改善箇所説明図

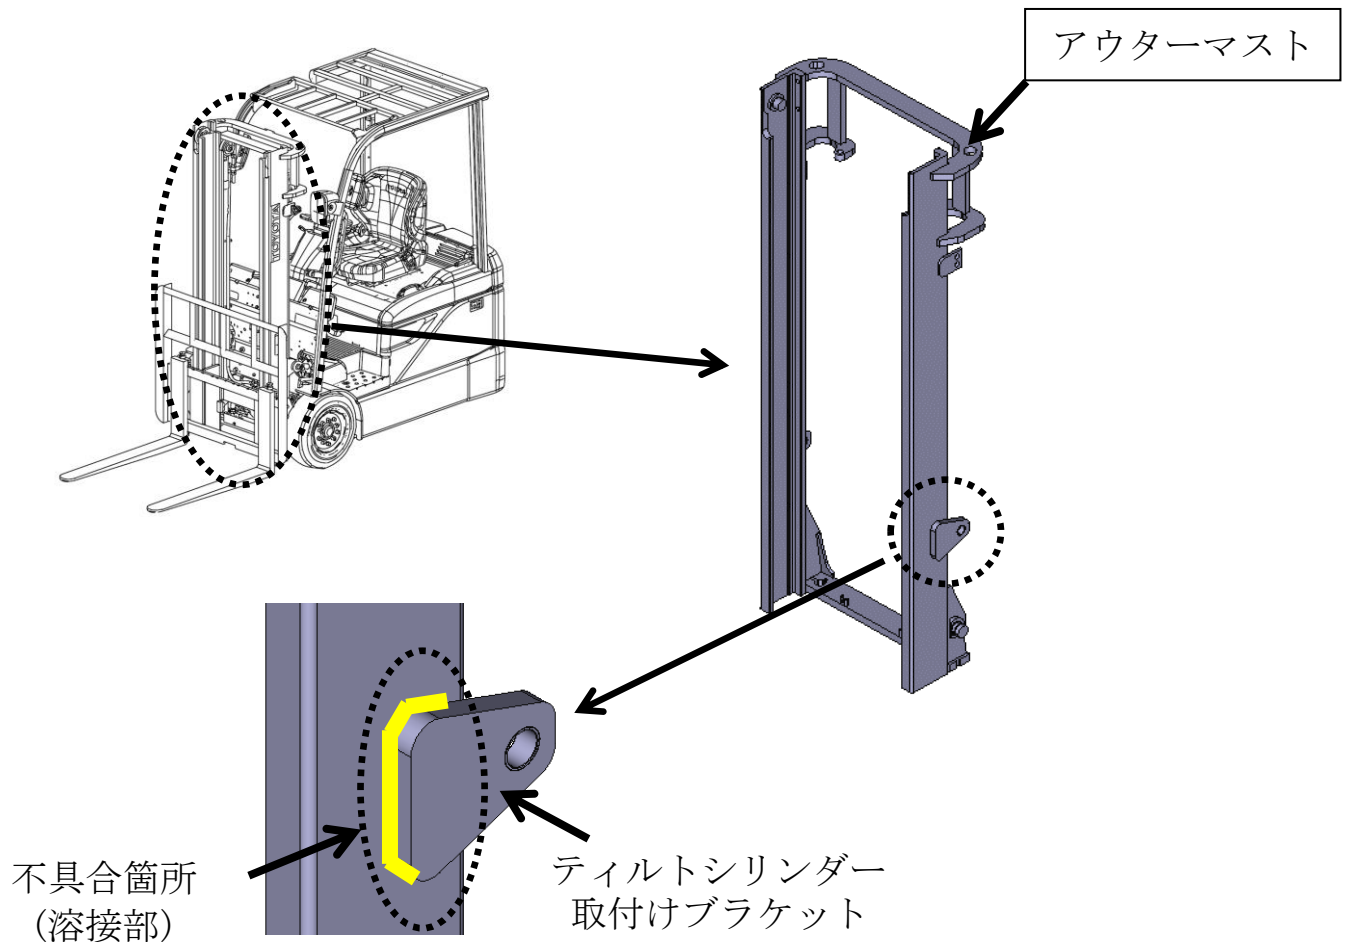
アウターマスト構成品のティルトシリンダー取付けブラケットの溶接が不適切であるため、強度が不足しているものがある。そのため、そのままの状態、荷役作業を繰り返した場合、当該ブラケットの溶接部が破断し、荷役作業ができなくなるおそれがある。

全車両、アウターマストを良品に交換する。

ティルトシリンダー取付けブラケット（左側）に白色ペイントで識別する。
